リコール届出日:令和3年10月7日

リコール届出番号	外-3296	リコール開始日	令和3年10月7日
届出者の氏名又は名称	フォルクスワーゲン グループ ジャパン株式会社 代表取締役社長 マティアス シェーパース	製作国: 英国 製作者名: ベントレー モーターズ リミテッド 問合せ先: ベントレーコール(フリーダイヤル) 0120-97-7797	
不具合の部位(部品名)	前席シート(前席シート制御コンピューター)		
基準不適合状態にあると認める構造、装置又は性能の状況及びその原因	運転席及び助手席の電動パワーシートの制御コンピューターにおいて、プログラムが不適切なため、当該シートのオートスライドモードを作動させた際、前席の背もたれ下端と後席の座面前端の隙間が狭くなることがある。そのため、後席に乗員が乗車していた時にオートスライドモードを使用すると、最悪の場合、後席乗員の下腿部が前後のシートに挟まれて負傷するおそれがある。		
改善措置の内容	全車両、前席シート制御コンピューターのプログラムを、後席足元の隙間を確保する制御を行う対策プログラムに書き換える。		
不具合件数	0件	事故の有無	無し
発見の動機	本国からの情報による。		
自動車使用者及び自動車特定整備事業者等に周知させるための措置	<ul style="list-style-type: none"> <li>自動車使用者:ダイレクトメール、電話、または訪問等により通知する。</li> <li>自動車特定整備事業者:日整連発行の機関誌に掲載する。</li> <li>弊社インターネットホームページに掲載する。</li> </ul>

## 改善箇所説明図

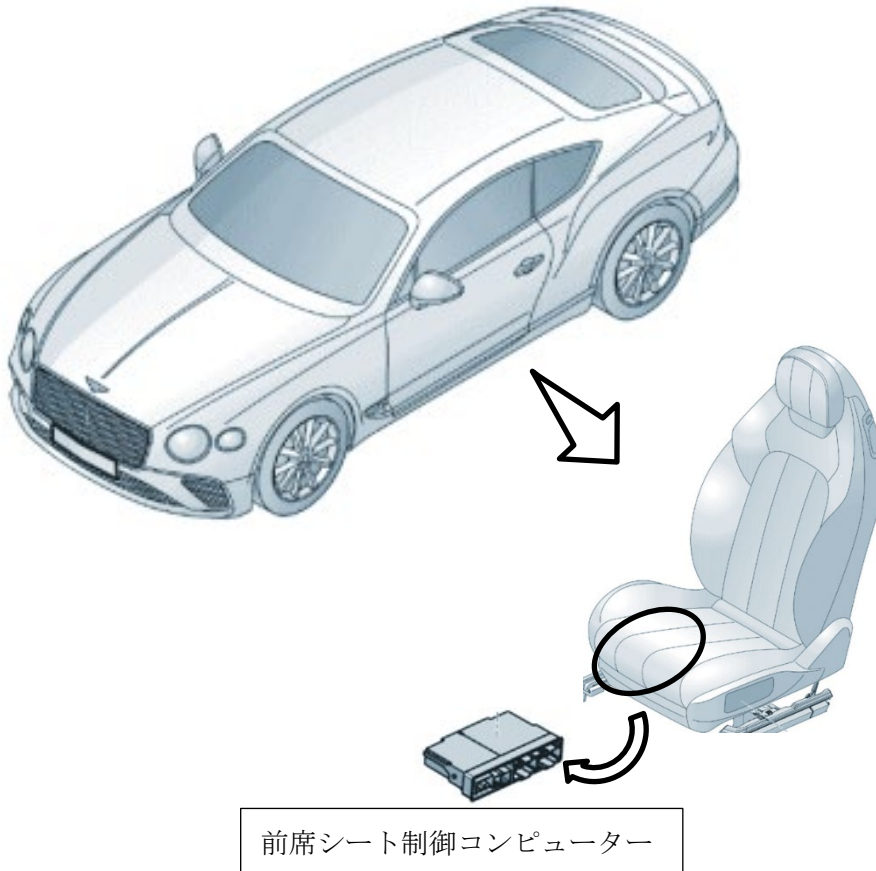
運転席及び助手席の電動パワーシートの制御コンピューターにおいて、プログラムが不適切なため、当該シートのオートスライドモードを作動させた際、前席の背もたれ下端と後席の座面前端の隙間が狭くなることがある。そのため、後席に乗員が乗車していた時にオートスライドモードを使用すると、最悪の場合、後席乗員の下腿部が前後のシートに挟まれて負傷するおそれがある。

全車両、前席シート制御コンピューターのプログラムを、後席足元の隙間を確保する制御を行う対策プログラムに書き換える。

トランク内バッテリーのベンチレーションホースに黄色のペイントを行い識別とする。
